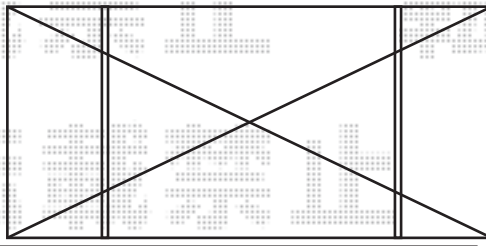
間口27サイズへ変更の上、承っております。

申し訳ございませんが、既存ハコ抜き寸法ですと、多少柱基礎強度に不安が残りますので、もう少し、ハツリ作業を行わせていただきます事、何卒、ご了承くださいませ。

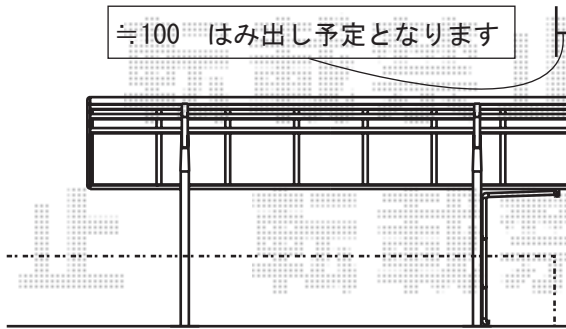
≒100 はみ出し予定となります

ブロック側へ可能な限り寄せての施工予定となっております。

サイドスクリーン

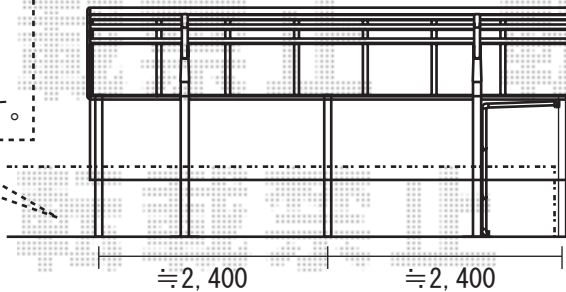
カタログ規格では、≒2,400間隔にて、柱建てを行うこととなります。

高さ1,000mmタイプのため、ブロックにかぶります。

ブロック側へ可能な限り寄せての施工予定となっております。
